Rapport d'analyse environnementale

**Projet de construction de l'axe McConnell-Laramée
entre l'autoroute 50 et le chemin de la Montagne
sur le territoire de la Ville de Hull
par le ministère des Transports**

Dossier 3211-05-383

6 novembre 2001

FIGURE 3 - VARIANTES DE TRACÉ

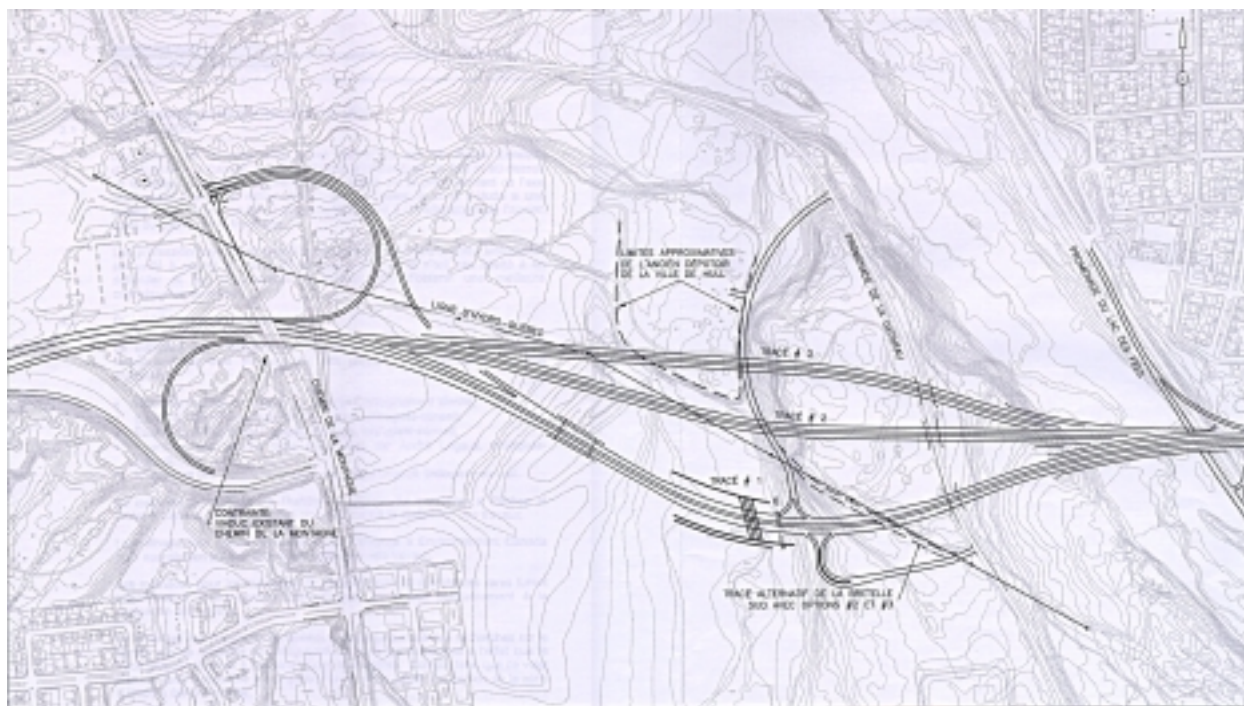
Lors de l'étape de l'analyse de recevabilité, le MENV a demandé à l'initiateur d'examiner la possibilité d'un tracé plus au nord afin d'éviter les zones humides affectées par le tracé retenu. Ainsi, l'initiateur a examiné trois variantes de tracé pour traverser le parc de la Gatineau. Ces variantes tiennent compte de diverses contraintes comme la présence de pylônes d'Hydro-Québec, l'alignement du viaduc sur le chemin de la Montagne, etc. Les variantes de tracé ont été présentées dans le document daté du 30 novembre 2000 et qui a pour titre « Réponses aux questions et commentaires du ministère de l'Environnement du Québec ». (Figure 3) Dans ce document, l'initiateur fait une analyse comparative de ces trois tracés. Après analyse, l'initiateur maintient sa préférence pour le tracé 1 parce qu'il n'y a pas de gain environnemental au chapitre des milieux humides avec l'une ou l'autre des variantes, parce qu'il engendre des quantités moindres de déblais de roc et qu'il minimise la longueur du pont nécessaire pour traverser la vallée du ruisseau des Fées.

Cette analyse et ce choix de tracé ne sont pas partagés par la commission du BAPE. En effet, la commission n'est pas d'accord avec le choix de la variante 1 qui est justifié surtout par l'étude de 1987. La commission est d'avis que l'initiateur devrait procéder à des inventaires fauniques et floristiques avec tout le sérieux que cela commande dans ce secteur et recherche ensuite un tracé où les valeurs écologiques seraient moins affectées. Cette exigence pour compléter les inventaires, a également été demandée par le MENV dans le document intitulé « Précisions sur l'avis sur la recevabilité de l'étude d'impact » du 16 février 2001. La commission souligne, dans son rapport, que le tracé 3 présente un bon point de départ pour la définition d'un tracé de moindre impact qui pourrait s'adapter aux résultats des inventaires.

FIGURE 6 - SIMULATION DE L'AMBIANCE SONORE APRÈS ATTÉNUATION POUR 2011

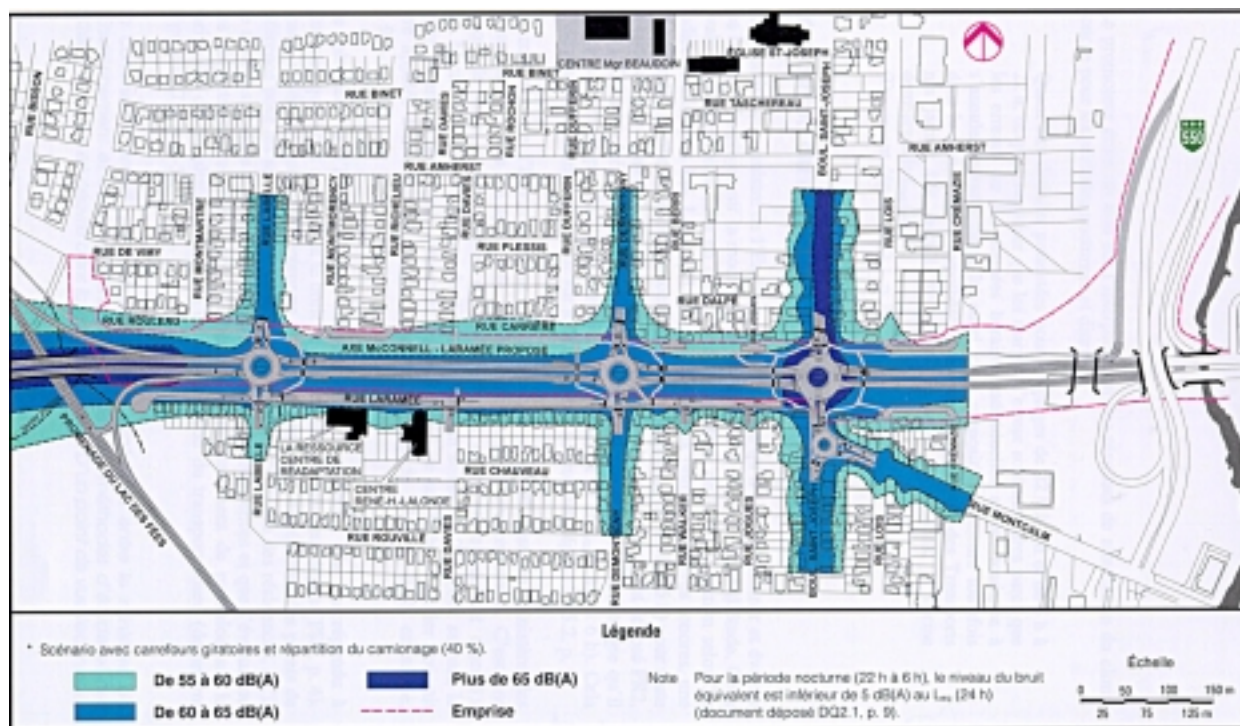
En ce qui concerne l'évaluation du climat sonore futur, il est à remarquer qu'en plus de l'incertitude sur les données de circulation, la modélisation est faite sur une période de 10 ans (Figure 6). Dans le passé, des modélisations sur une période de 20 ans étaient faites. Vu les incertitudes sur un avenir de cet ordre, il serait sûrement préférable de modéliser l'impact sonore en fonction de la capacité de la route. Dans ce cadre, l'évaluation des impacts semble sous-évaluée.
